19B0225-G1-H1-E1_1.Ergänzung

Im Rahmen des Baugenehmigungsverfahrens wurden seitens der Lokalbaukommission München und der Branddirektion München eine Ergänzungen zum Brandschutznachweis 19B0225-G1-H1 vom 24.11.2021 angemerkt, die mit dem hier vorliegenden Dokument ergänzt wird. Des Weiteren behält der vorgenannte Brandschutznachweis vollumfänglich seine Gültigkeit.

Abbildung: Auszug aktualisierte Eingabeplanung

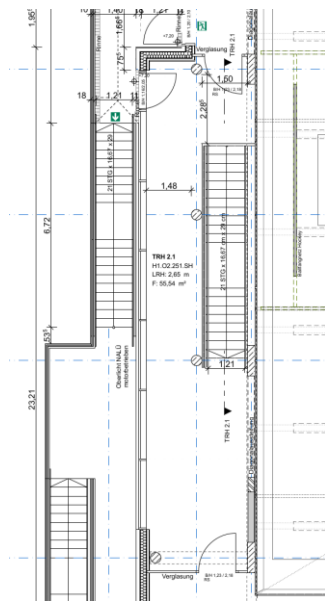
Zu Ziffer 6.7.2 Deckendurchbrüche, Seite 36

Die Begründung 7 der geplante Abweichung 7 wird mit folgender baulicher Maßnahme ergänzt.

Im 2. OG wird eine rauchdichte Abtrennung des THR 2.1 zum Luftraum der Sporthalle geschaffen. Dazu wird die Verglasung in Achse 14 entsprechend rauchdicht ausgeführt sowie jeweils in den Achsen C / 12-14 und F / 12-14 eine Wand mit rauchdichten und selbstschließenden Abschlüssen vorgesehen.
